Verslag huishoudelijke elektrische installatie op laagspanning en zeer lage spanning

't Plein 5, 2800 - Mechelen

☒ 6.5 (Controlebezoek)

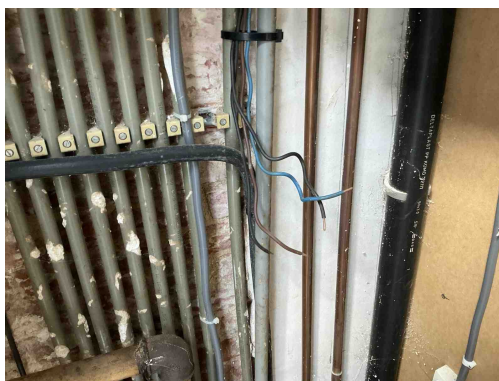
B17 - De voedingsspanning is niet op elk bord vermeld (Boek 1: 3.1.3.3).

Opmerking: Oa bord 1

C28 - Niet gebruikte leidingen onder spanning zijn niet op een degelijke manier geïsoleerd of verwijderd (Boek 1: 4.2.1.1).

Opmerking: Oa aan bord 1

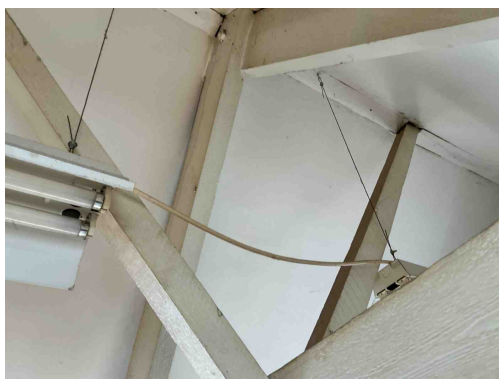
C28 - Niet gebruikte leidingen onder spanning zijn niet op een degelijke manier geïsoleerd of verwijderd (Boek 1: 4.2.1.1).

Opmerking: Oa aan bord 1

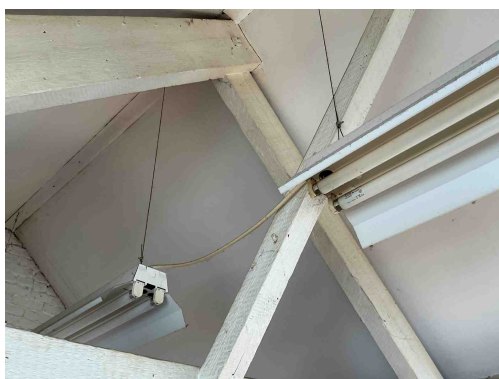
C38 - Het gebruikte kabeltype (snoerkabel) voldoet niet aan de specificaties die van toepassing zijn op voedingsleidingen voor vaste installatie (Boek 1: 1.4.2.1, 5.2.6.2).

Opmerking: Oa zolder

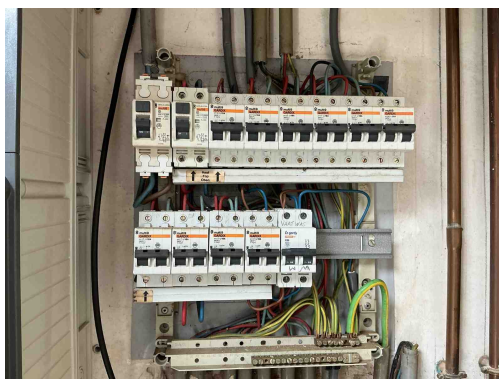
C38 - Het gebruikte kabeltype (snoerkabel) voldoet niet aan de specificaties die van toepassing zijn op voedingsleidingen voor vaste installatie (Boek 1: 1.4.2.1, 5.2.6.2).

Opmerking: Oa zolder
